OGGETTO: Osservazioni dell'Associazione per la Tutela degli Uccelli Rapaci e dei loro Ambienti – odv (ALTURA) al progetto per la realizzazione di un impianto eolico composto da 4 aerogeneratori da 6,0 MW ciascuno per una potenza complessiva pari a 24 MW denominato "Bordigaie" (ID 2366) da realizzarsi nel comune di Firenzuola (FI) in località Confienti e delle opere connesse e infrastrutture.

In merito al progetto in oggetto l'Associazione per la Tutela dei Rapaci e dei loro Ambienti (ALTURA) osserva, per quanto attiene le problematiche inerenti agli impatti sull'avifauna, quanto segue.

Figura 9. Areale di nidificazione toscano del Falco pecchiaiolo, secondo la griglia UTM 10x10 km.

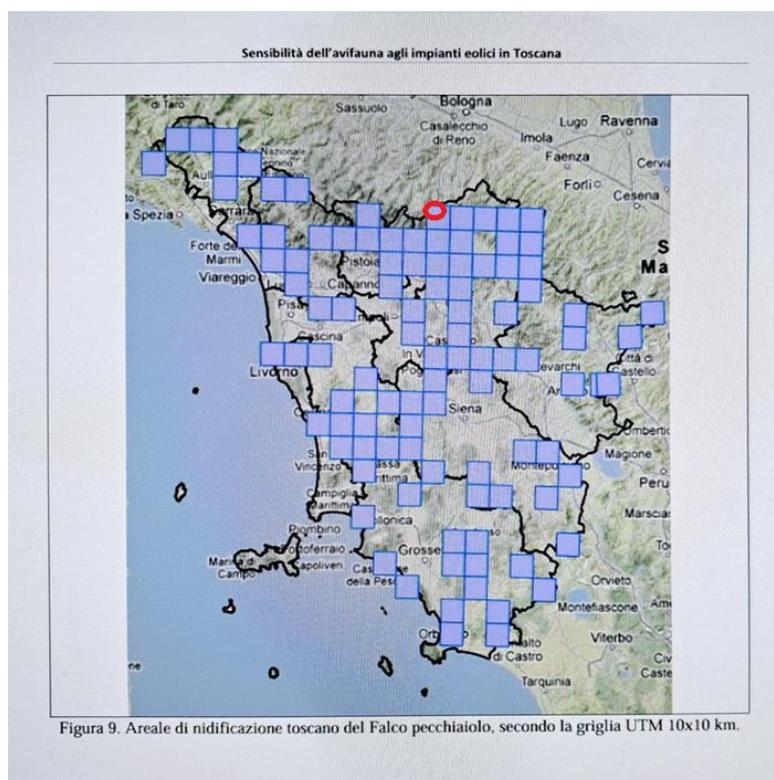
FALCO PECCHIAIOLO (*Pernis apivorus*): è una specie migratrice che nidifica in ambiente forestale frequentando assiduamente gli ambienti di transizione tra bosco e pascolo alla ricerca di nidi di vespe, principale fonte di sostentamento della specie. La nidificazione del falco pecchiaiolo è accertata nella zona di progetto come emerge anche dal documento “*Sensibilità dell'avifauna agli impianti eolici in Toscana*” redatto nel 2013 dalla Regione Toscana e dal Centro Ornitologico Toscano
